AUDIT DE SIGURANȚĂ RUTIERĂ

Ref.: realizare - Raport Audit Siguranță Rutieră „Pod pe DN 10 km 134+053,
peste Tărlung, la Stupinii Prejmerului, județul Brașov”- stadiul 1.

**„Pod pe DN 10 km 134+053, peste Tărlung, la Stupinii
Prejmerului, județul Brașov”**

Faza de proiectare - studiu de fezabilitate.

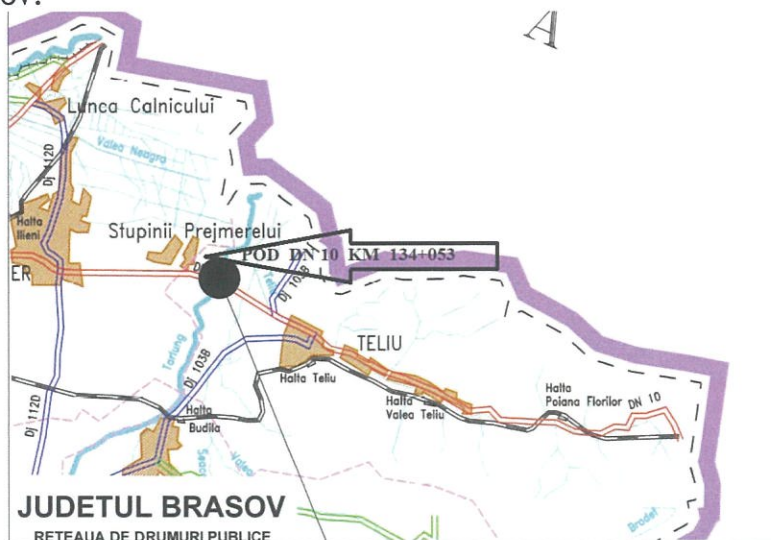
8.2.1 *Analiză:* În documentația pusă la dispoziție nu sunt prevăzute lucrări de defrișări de arbori și vegetație existentă.

*Măsuri de
remediere:* -Verificarea vegetației existente, identificarea zonelor cu probleme și prevederea defrișărilor pe zonele care se impun.
